ГЛАВНИ ПРОЈЕКАТ САОБРАЋАЈНЕ СИГНАЛИЗАЦИЈЕ НА ПОВРШИНАМА ЗА ПАРКИРАЊЕ ПРЕДВИЂЕНИХ ЗА СИСТЕМ НАПЛАТЕ И КОНТРОЛЕ ПАРКИРАЊА У БАЈИНОЈ БАШТИ

Предмет: **Захтев за САГЛАСНОСТ ПРОЈЕКТАНТА ЗА ИЗМЕНУ ПРОЈЕКТА**

Предмет: **Захтев за САГЛАСНОСТ ПРОЈЕКТАНТА ЗА ИЗМЕНУ ПРОЈЕКТА**

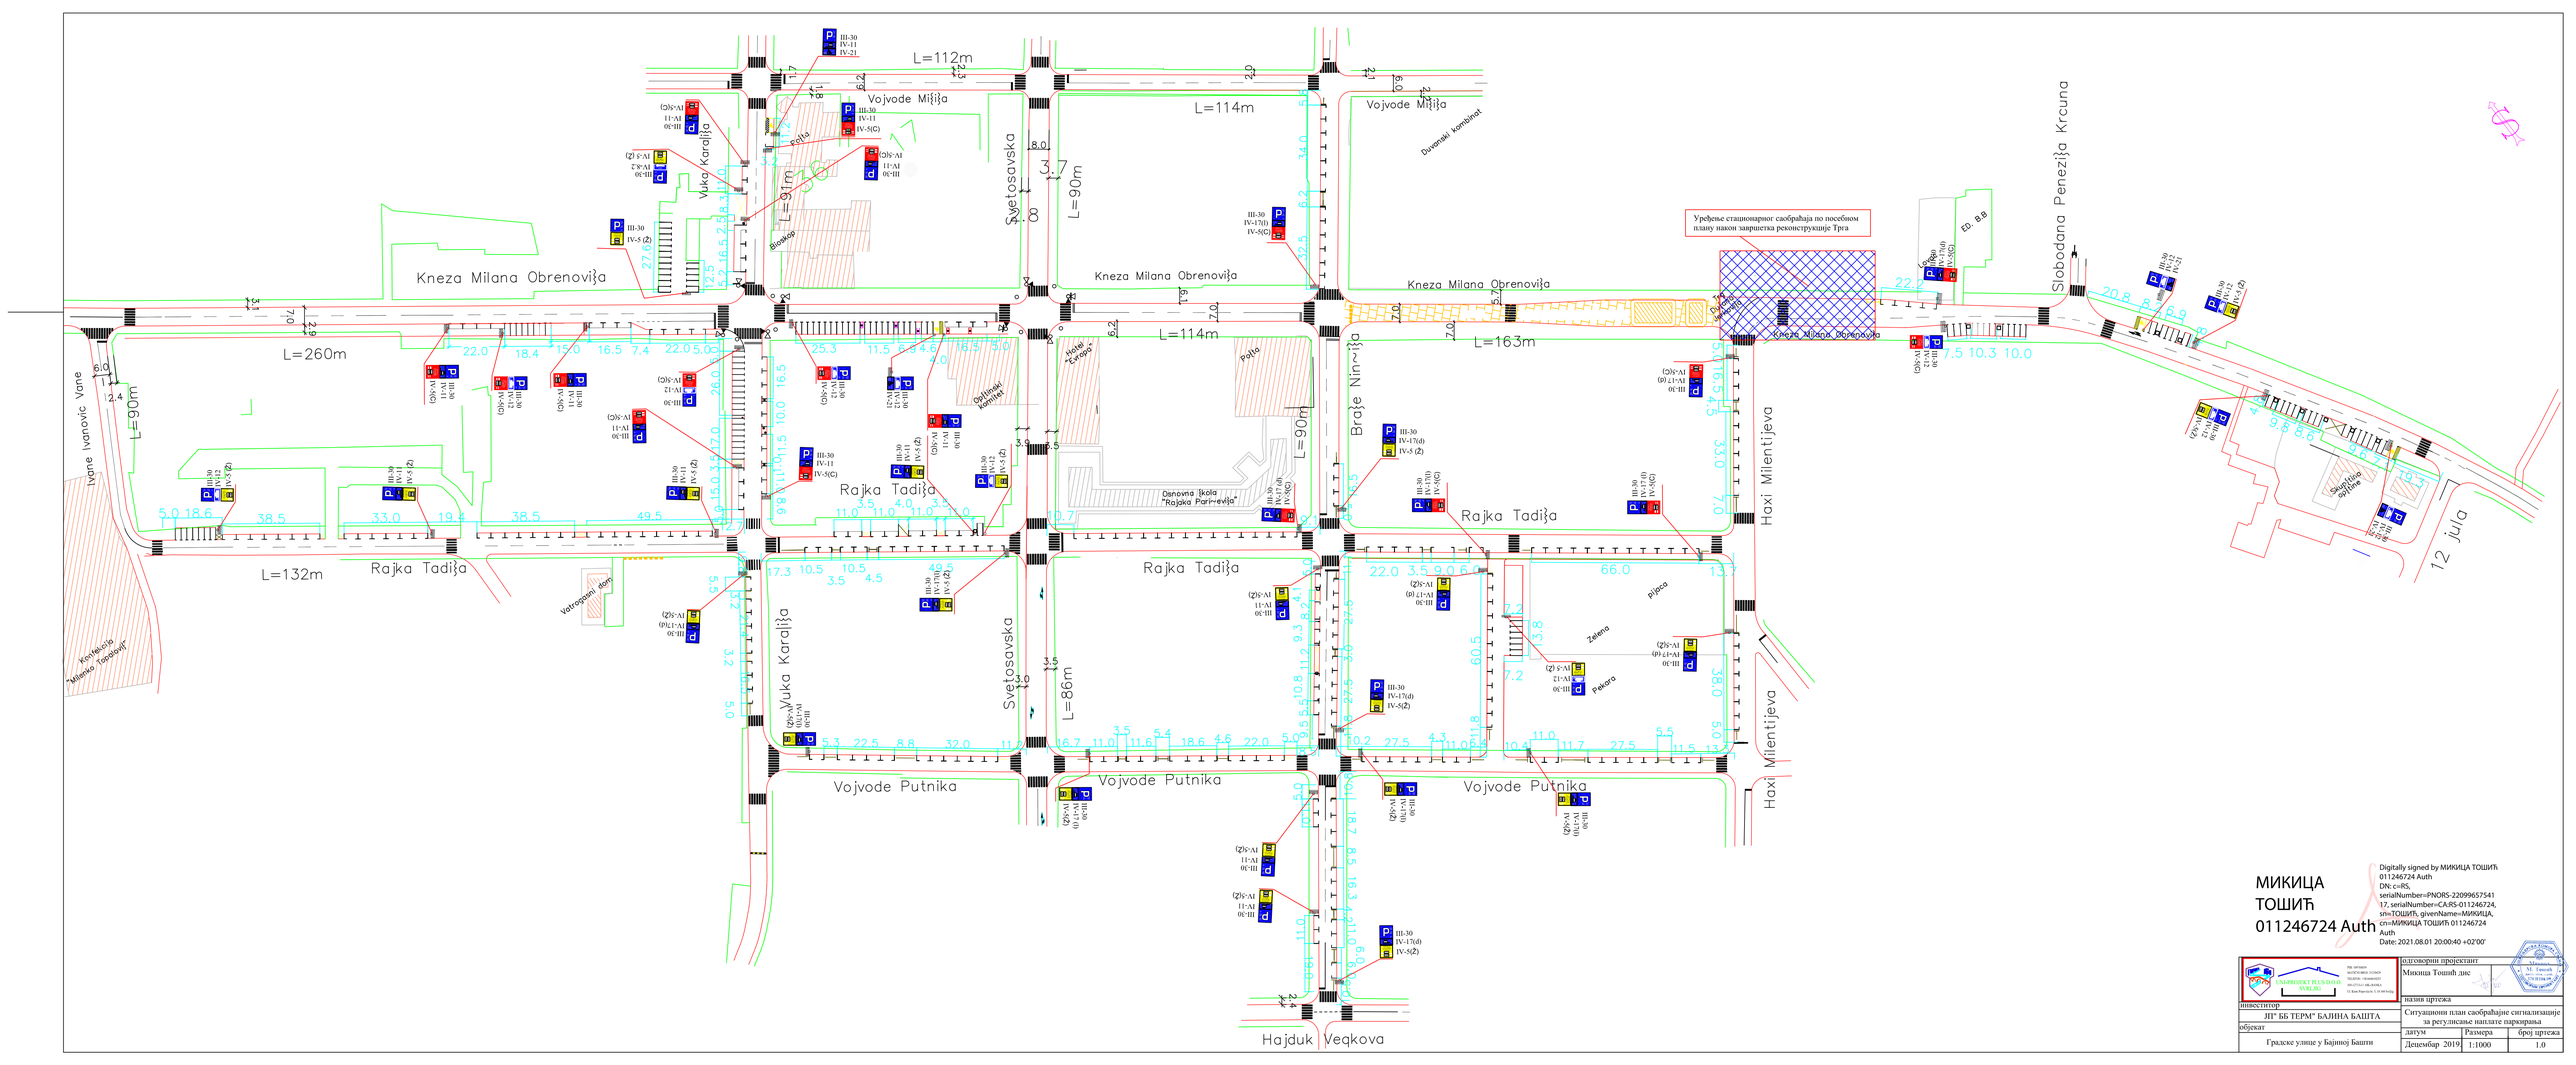
1. На вануличном паркиралишту у улици Кнеза Милана Обреновића од броја 33 са десне стране у смеру ул. Вука Караџића потребна је измена која садржи следеће – од броја 33 након знака III-30 са одговарујућим допунским таблама потребно је уместо првих девет места за управно паркирање обележити 4 (четири) места за паралелно паркирање, затим остаје осам места за управно паркирање до површине посебне намене, а након овог простора уместо следећих места за управно паркирање обележити 3 (три) места за паралелно паркирање и у складу са овим изменама поставити одговарајуће саобраћајне знаке са допунским таблама. Ова измена је неопходна пошто на делу где се тражи измена, ширина расположивог простора није довољна за означавање паркинг места за управно паркирање, јер овај податак у делу саобраћајне студије коју смо Вам доставили и из које сте Ви преузели податак, исти није био тачан.

2. На вануличном паркиралишту у улици Кнеза Милана Обреновића од улице Вука Караџића до ул. Светосавске са десне стране потребна је измена која садржи следеће – од почетка паркиралишта са десне стране након знака III-30 са одговарујућим допунским таблама потребно је обележити осамнаест места за управно паркирање, након тога једно место за паркирање корисника који имају статус инвалидног лица и након овог простора уместо следећих места за управно паркирање обележити 3 (три) места за паралелно паркирање и у складу са овим изменама поставити одговарајуће саобраћајне знаке са допунским таблама. Ова измена је неопходна пошто на делу где се тражи измена, ширина расположивог простора није довољна за означавање паркинг места за управно

изменама поставити одговарајуће саобраћајне знаке са допунским таблама. Ова измена је неопходна пошто на делу где се тражи измена управљач пијаца и пијачног просра уз пијац има потребу за оваквом организацијом простора.

1. На паркиралишту на делу тротоара у улици Вука Караџића од улице Кнеза Милана Обреновића у смеру ул. Војводе Мишића потребна је измена која садржи следеће – са десне стране из смера Војводе Мишића након пролаза за ванулични паркинг, уместо девет места за управно паркирање обележити 4 (четири) места за паралелно паркирање и у складу са овим изменама поставити одговарајуће саобраћајне знаке са допунским таблама. Ова измена је неопходна пошто на делу где се тражи измена, ширина расположивог простора није довољна за означавање паркинг места за управно паркирање, јер овај податак у делу саобраћајне студије коју смо Вам доставили и из које сте Ви преузели податак, исти није био тачан, јер правни односи на овом простору који нису били познати инвеститору су такви да би обележавањем места за управно паркирање био заузет простор који је у власништву лица који су власници облеката
   Приликом обележавања по овој измени поштовати принцип да прво и задње паркинг место у низу имају дужину 5 (пет) метара, а остала паркинг места дужину по стандарду за паралелно паркирање. Поштовати принцип да је прво место у низу удаљено од пешачког прелаза пет тметара

Сагласан сам на предложене измене.

Сагласан сам на предложене измене.
